Werfverslag 15 voor project: Zeedijk 365 | 8434 Middelkerke (BE)

1052ANW - Zeedijk 365, 8434 Middelkerke
 gevelrenovatie van de residentie Anita
 Zeedijk 365
 8434 Middelkerke (BE)
 Nummer: 1052ANW-15
 Datum: maandag, 22 januari 2024

15.7 Zichtschermen

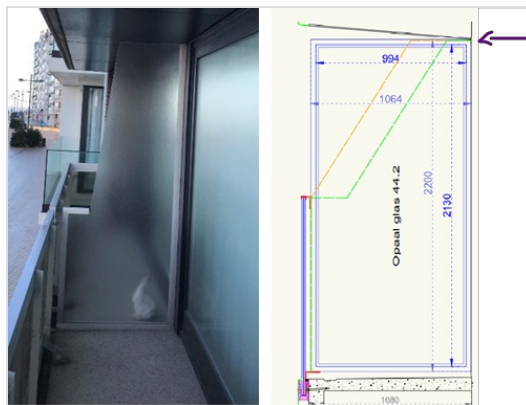
OA Zichtschermen bezorgt alternatieve intekening van zichtschermbord. Hierbij wordt:

-Een +- 10 cm onder laagste punt schuine zijde Dekton gebleven.

- 3 cm boven balkon vloer geplaatst

- Verankering als volgt voorzien : Thv voorzijde ~ thv borstwering ; thv achter zijde ~ in schrijnwerk.

Ifv onderzoek vaste ondergrond verankering voorziet OA testboring in buitenschrijnwerk / voorgevel

ARCH koppelt voorstelt ifv kleur profiel terug ;

ifv maximaal behoud (panoramisch)zicht volgt herziening van zichtschermbord
